Mäo 6-kl. algkool, Järva-maal.

Koolide inspektori arvamus.

Tagasi saates Paide valla Mäo algkoolihoone ehituseelkavandi teatab HM Kooliosakond, et Koolimajade ehitusplaanide läbivaatamise komisjoni 24.skp. otsusega projekt on tunnustatud vastuvõtmatuks järgmistel põhjustel:

Koolide inspektori arvamus
Paide valla Mäo Algkooli hoone
kavandi asjas.

Keldri korra plaan

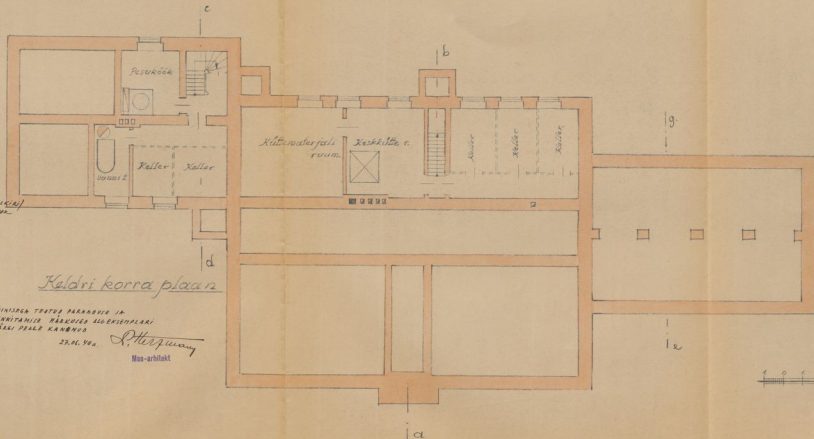
SINISEA TESTOS PARANDUS JA
KUNNITAMISE HÄRKUDES ALUKSISTPLAKRI
JÄRGI PLAKRI KANNUUS
